[ID\_VIP: 10360] **PROVINCIA DEL SUD SARDEGNA (comuni di Serramanna e Villacidro) - Progetto per la realizzazione di un impianto fotovoltaico per la produzione di energia elettrica da fonte solare, denominato "SERRAMANNA", della potenza di 43,86872 MW, e delle relative opere di connessione alla RTN – Progetto Definitivo.**

Proponente: SC ENERGIA SOLARE S.r.l.

Parere tecnico istruttorio della Soprintendenza speciale per il PNRR.

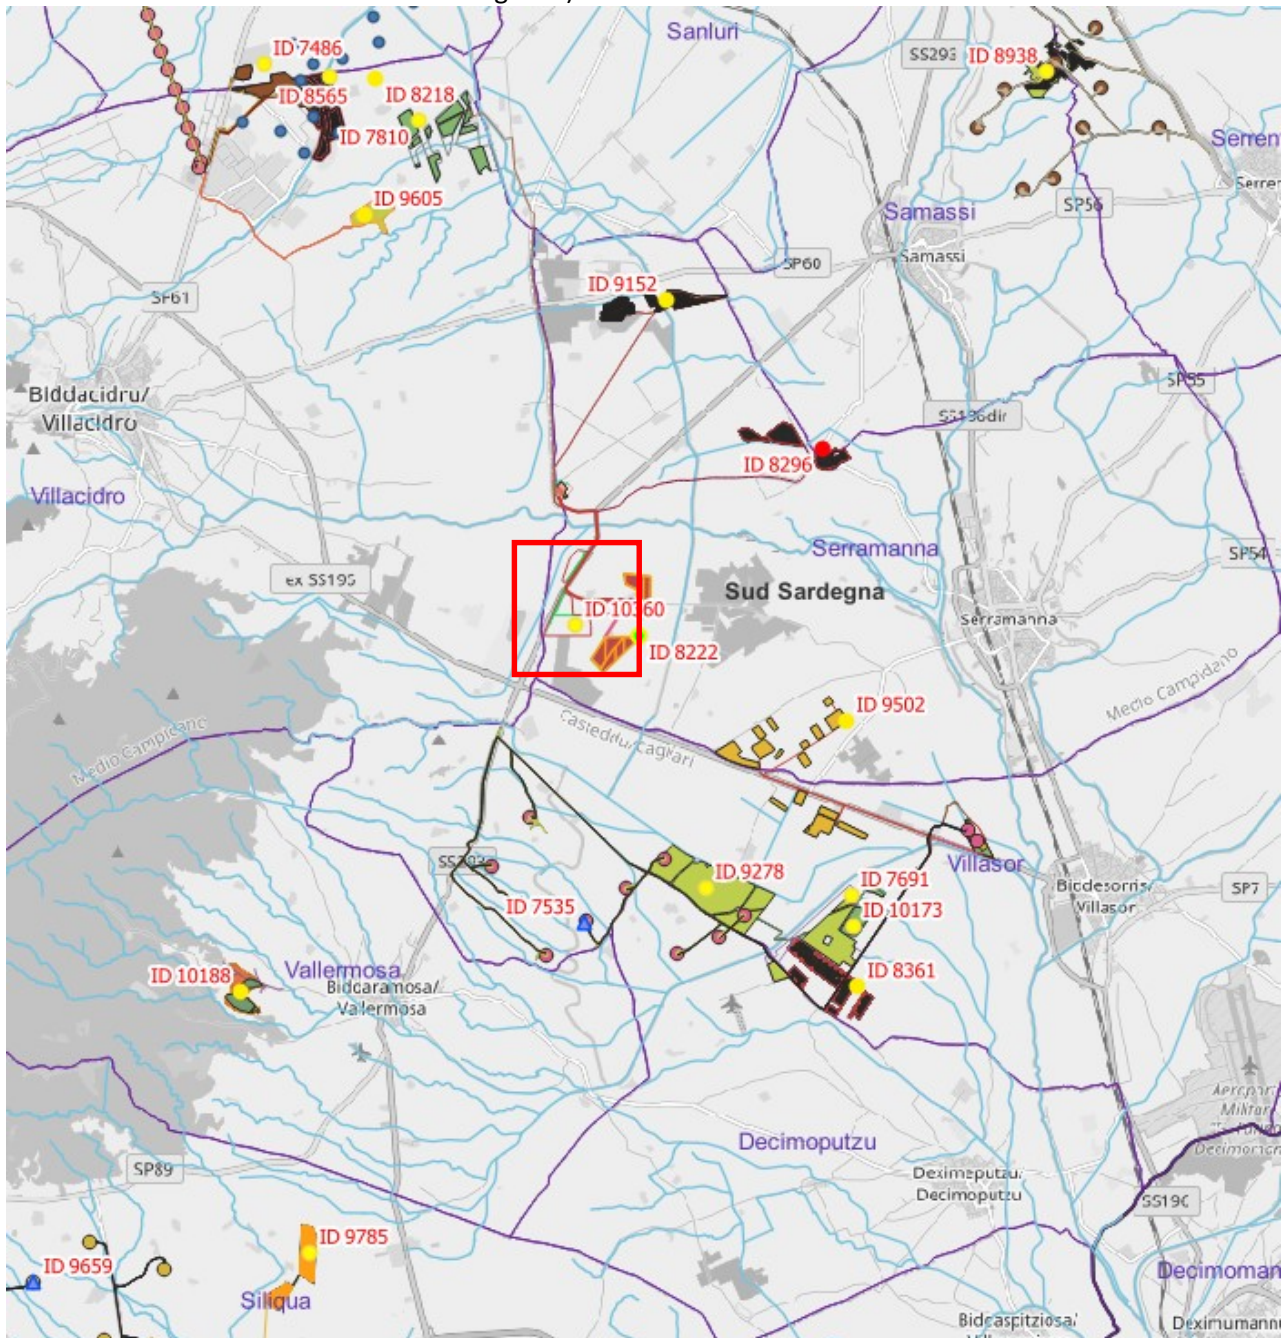
(da SIA, paragrafo 6.3 *Fotosimulazioni dei punti di presa significativi*, con raffigurato lo stato dei luoghi come sostanzialmente trasformato rispetto alla loro attuale conformazione agricola – oggetto di tutela delle previsioni e prescrizioni del Piano paesaggistico regionale – dall’insediamento dell’impianto industriale di cui trattasi e dal quale emerge chiaramente la capacità delle strutture industriali previste di deframmentare la visione unitaria del paesaggio agricolo esistente, sostituendone le componenti individuate dal Piano paesaggistico regionale con elementi industriali incongrui)

(elaborazione Soprintendenza speciale per il PNRR, raffigurante il progetto industriale di cui trattasi – ID\_VIP 10360 – e quello contiguo denominato "PIMPISU" – ID\_VIP 8222)

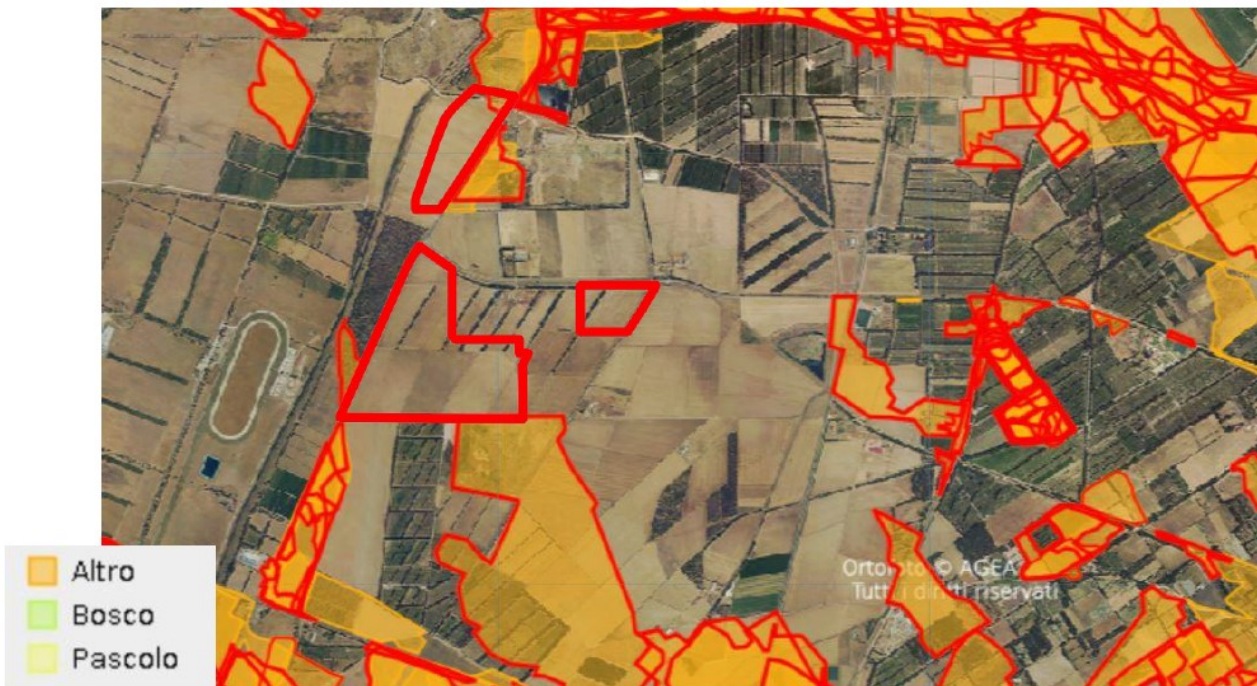
**CONSIDERATO** che il progetto di cui trattasi (ID\_VIP 10360) si collocherebbe in continuità con l'altrettanto progetto di impianto industriale per la produzione di energia elettrica denominato "PIMPISU" (MASE-VA codice ID\_VIP 8222), per il quale ultimo la Soprintendenza speciale per il PNRR ha espresso in sede di valutazione di impatto ambientale un parere tecnico istruttorio favorevole, con condizioni ambientali, con nota prot. n. 4748 del 20/10/2022, procedimento di VIA conclusosi con il decreto Dirigenziale Generale n. DM-2023-0000024 del 25/01/2023 (consultabile sul portale per le Valutazioni e le autorizzazioni ambientali del Ministero dell'ambiente e della sicurezza energetica), dovendo qui evidenziare l'intervenuta consapevolezza che il proliferare di impianti industriali di tale estensione, ancor più se contigui gli uni agli altri senza soluzione di continuità (in questo caso anche a completare l'accerchiamento della "Fattoria del Re" sopra richiamata), sta generando ad oggi una sostanziale sostituzione del paesaggio agricolo esistente con uno sostanzialmente a carattere industriale, determinando la perdita del primo, tanto da non essere più sostenibile la localizzazione nel medesimo ambito territoriale di ulteriori proposte di tale genere ed estensione, questo anche in mancanza dei criteri che dovrebbero essere definiti con i decreti previsti dall'art. 20, comma 1, nello specifico dalla lett. a), del D.Lgs. n. 199 del 2021:

Figura 1. Inquadramento stato di progetto.

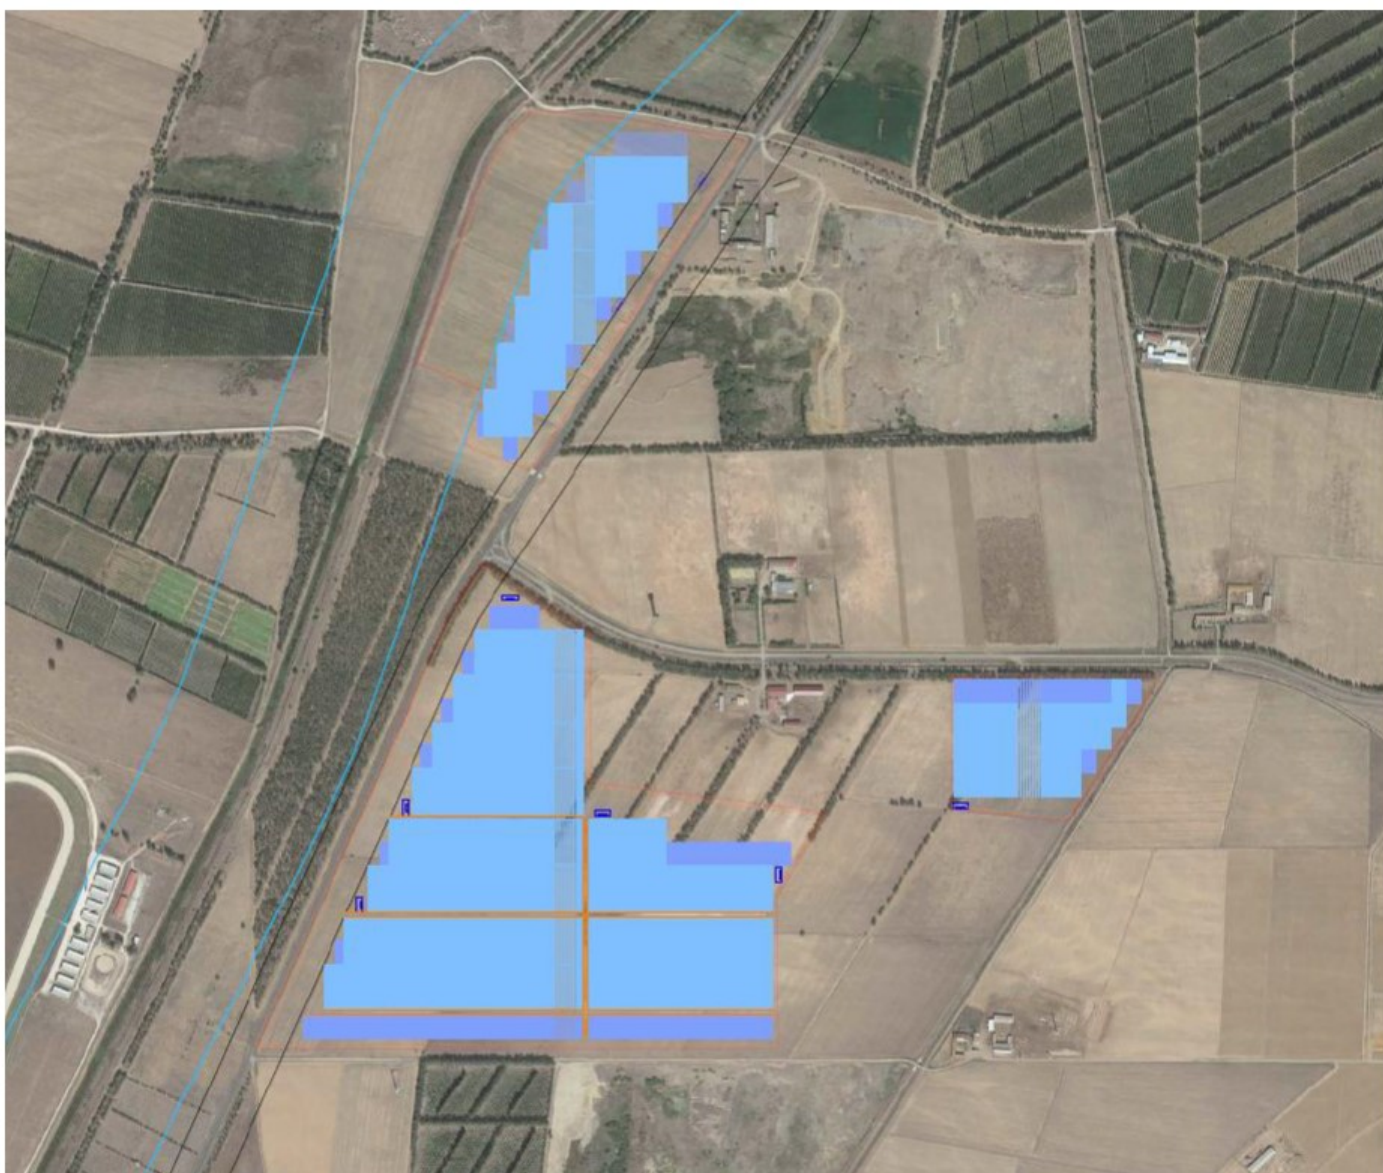
(da *Relazione archeologica*, elaborato n. R-21, fig. 1, p. 5, con la quale si coglie che il Lotto A dell'impianto industriale di cui trattasi si pone con i pannelli fotovoltaici nell'immediata tangenza della fascia di tutela paesaggistica del Riu Leonaxius, tutelato per legge ai sensi dell'art. 142, comma 1, lett. c), del D.Lgs. n. 42 del 2004, alternandone la relativa conformazione agricola consona al paesaggio esistente)
